Zadavatel:
COUNTRY LIFE s.r.o.
Nenačovice 87
266 01 Nenačovice
IČ: 45792585

Věc: Dodatečná informace k zadávacím podmínkám č. 2

– odpověď na dotaz zájemce

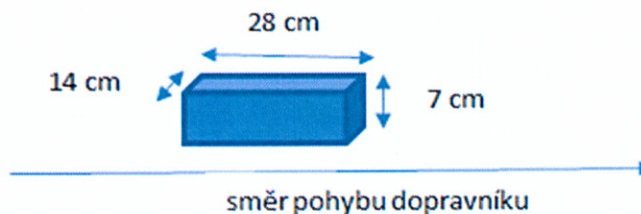
Dobrý den, připravuji nabídku pro toto výběrové řízení na kombinovanou váhu s detektorem kovů. Potřeboval bych vědět, jak bude produkt o šířce 140 mm, délce 280 mm a výšce 70 mm přepravován na váze. Tzn., zda opravdu bude na váze stranou 140 mm napřed a podélně 280 mm. V tomto případě bude pás postačovat 200 mm a délka vázícího dopravníku bude 400 mm.

Ano, produkt ve směru pohybu pásu dopravníku bude vstupovat na váhu a detektor kovu napřed kratší stranou, tedy stranou o max. šíři 140 mm. Delší strana o délce 280 mm bude tvořit podélnou stranu produktu (viz nákres níže). Bude tedy postačovat pás o šířce 200 mm a délka vázícího dopravníku může být 400 mm.
